**Commission économique pour l'Europe**

**Forum mondial de l'harmonisation  
des Règlements concernant les véhicules**

**Quatre-vingt-troisième session**Genève, 1<sup>er</sup>-4 juin 2021

**Véhicules légers : Règlements ONU n<sup>os</sup> 68 (Mesure de la vitesse maximale des véhicules à moteur, y compris les véhicules électriques purs), 83 (Émissions polluantes des véhicules des catégories M<sub>1</sub> et N<sub>1</sub>), 101 (Émissions de CO<sub>2</sub>/consommation de carburant), 103 (Dispositifs antipollution de remplacement) et 154 (Procédure d'essai mondiale harmonisée pour les voitures particulières et les véhicules utilitaires légers (WLTP))****Proposition de nouveau complément aux séries 05, 06 et 07  
d'amendements au Règlement ONU n<sup>o</sup> 83 (Émissions  
polluantes des véhicules des catégories M<sub>1</sub> et N<sub>1</sub>)****Communication de l'expert de l'Organisation internationale  
des constructeurs d'automobiles\***

Figure 1  
Modes de détermination de la résistance à l'avancement sur route

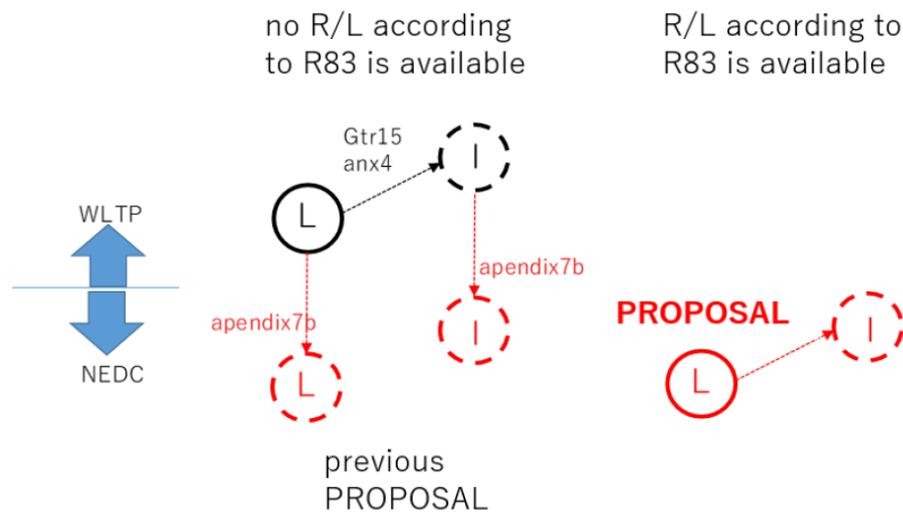
La résistance à l'avancement sur route doit être déterminée à partir d'une mesure physique réalisée sur une piste d'essai conformément aux dispositions du Règlement ONU n° 83.

4. À la quatre-vingtième session du GRPE, la méthode de conversion WLTP-NEDC a été adoptée. Dans le cas où la résistance à l'avancement sur route a déjà été déterminée selon la méthode NEDC, le résultat de la conversion est jugé équivalent.

5. La figure 1 illustre les modes de détermination de la résistance à l'avancement sur route.

**Les méthodes suivantes peuvent également être utilisées :**

a) **Dans le cas où la résistance à l'avancement sur route du véhicule a déjà été déterminée conformément à la procédure WLTP telle qu'elle est définie dans le RTM ONU n° 15, la méthode décrite à l'appendice 7b peut être utilisée ;**

b) **Dans le cas où la résistance à l'avancement sur route du véhicule a déjà été déterminée conformément à l'appendice 7a de la présente annexe, on peut faire une simulation des autres configurations du véhicule présentant la même forme de carrosserie ou la même transmission, puis soumettre cette simulation à l'approbation de l'autorité d'homologation de type.**
